Opération : Rénovation et extension du groupe scolaire de Keravel à Plougastel-Daoulas

Objet : Question-Réponses – Consultation des entreprises

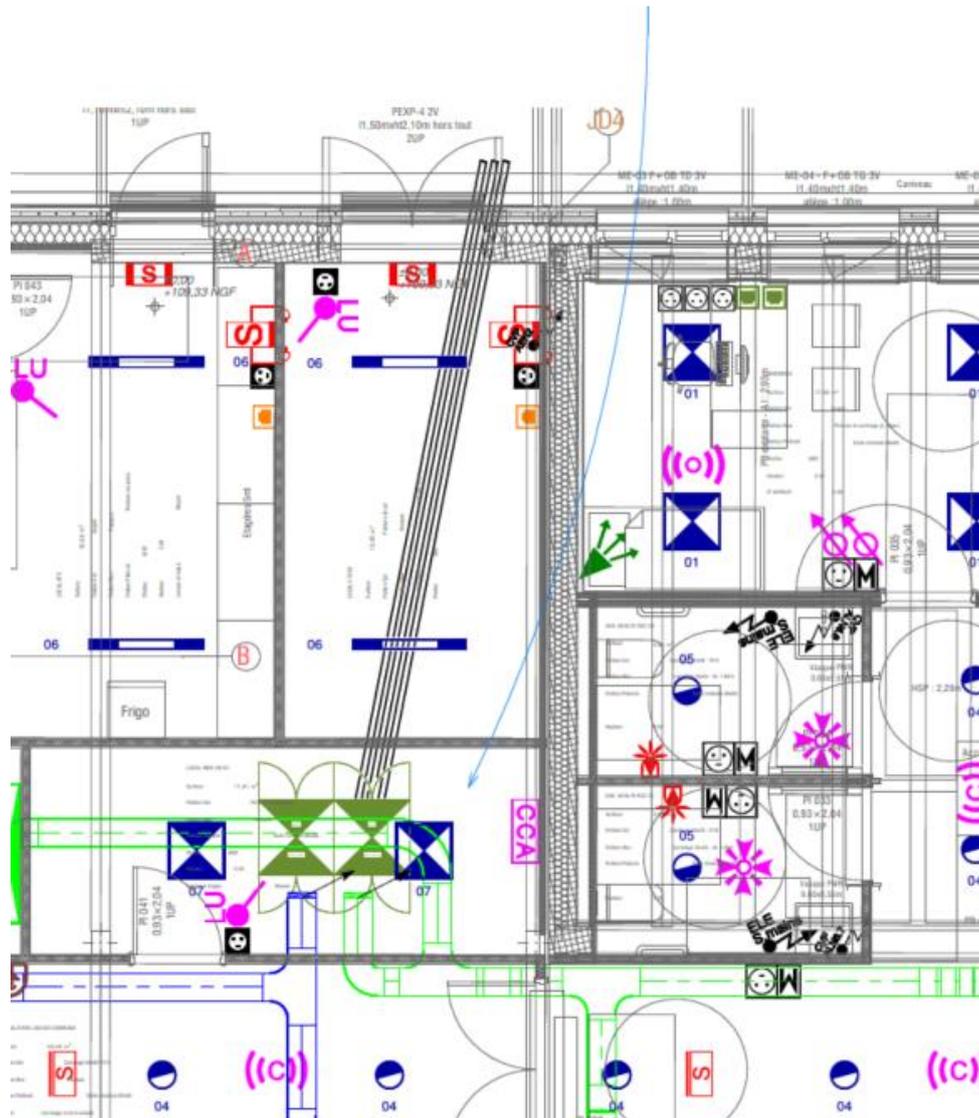
20. Document « CCTP-Lot 03-GROS ŒUVRE », article « 3.1.3.3 PERCEMENTS DES SOUBASSEMENTS EXISTANTS », il est demandé de la réalisation des « percements dans les soubassements existants en béton à réaliser par le présent lot, pour les sorties de réseaux en VS du bâtiment existant conservé : Réseaux d'assainissement neuf cheminant dans VS existant / Réseaux électriques en alimentation du local TGBT bâtiment ». Pouvez-vous nous transmettre les plans des réseaux sur lesquels sont positionnés les percements à réaliser, avec leurs dimensions, dans les soubassements existants pour chacun des lots suivants : Lot 14 Electricité, Lot 12 CVC/Plomberie et pour le lot Lot 16 Cuisine ? En effet aucun plan dans le DCE ne précise les positions et les dimensions de ces percements.

L'ensemble des percements à prévoir dans l'existant est synthétisé dans le tableau du §3.1.3.4 (Rappel page suivante). Les percements en soubassements existants du §3.1.3.3 correspondent dans ce tableau aux percements en murs du sous-sol/VS.

Prévoir un percement complémentaire 600x300 en mur sous-sol-VS correspondant à l'arrivée en chaufferie des réseaux Gaz et AEP et au départ Chauffage vers la sous-station Extension.

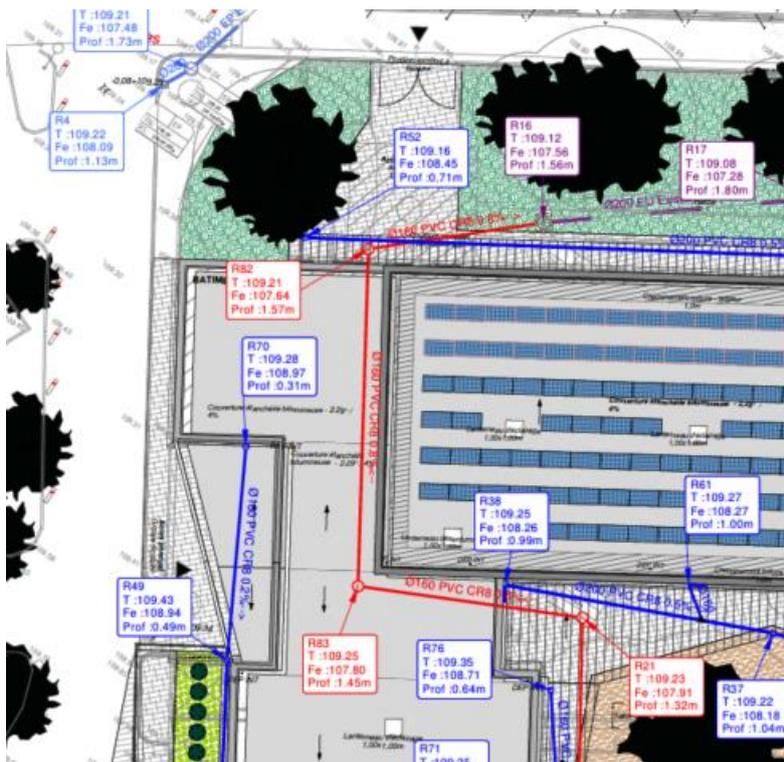
22. Document « CCTP-Lot 03-GROS ŒUVRE », article « 3.1.6.5 FOURREAUX ENTERRES ». Après analyse du DCE et des pièces graphiques notamment, il s'avère qu'aucun plan ne précise position et diamètre des « fourreaux enterrés » à la charge du lot 03 Gros-œuvre. Pouvez-vous ainsi nous transmettre le plan adéquat ?

En zone D Nord, le Lot 03 a à sa charge les fourreaux CFA sous dallage alimentant le local CFA depuis la façade nord. Prévoir 3 fourreaux $\varnothing 42/45$ depuis les fourreaux VRD en façade Nord jusqu'au local CFA selon l'extrait de plan ELE03 du DCE :

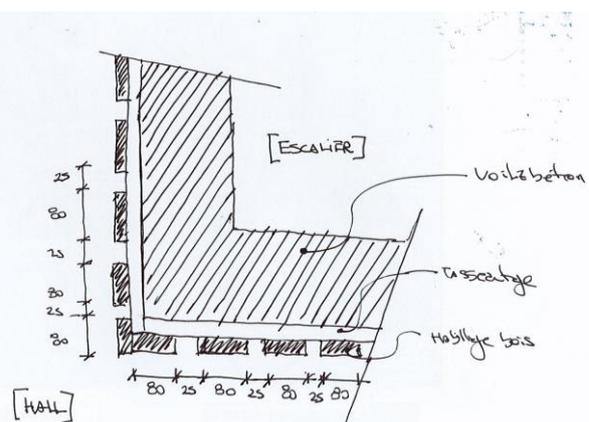
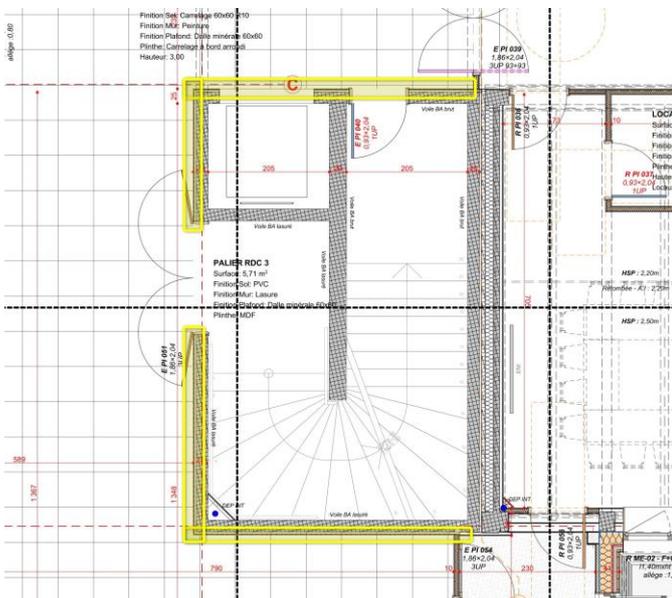
- Produit demander tasseaux Astrata section 120x 45.
- Le fabricant propose uniquement :
 - 31x 31mm 3 faces plaqués
 - 31x 65mm 4 faces plaqués
 - 31x 80mm 4 faces plaqués
 - 31x 96mm 4 faces plaqués
- Pouvez-vous nous transmettre un détail, aucune coupe ne visualise cet habillage
- Localisation uniquement mur escalier avec ascenseur dans le grand hall de l'accueil secrétariat

Article 2.8.1 : à prévoir 80 x 31 x 3040 mm. Ci-dessous vous trouverez un plan de repérage et un détail de principe.
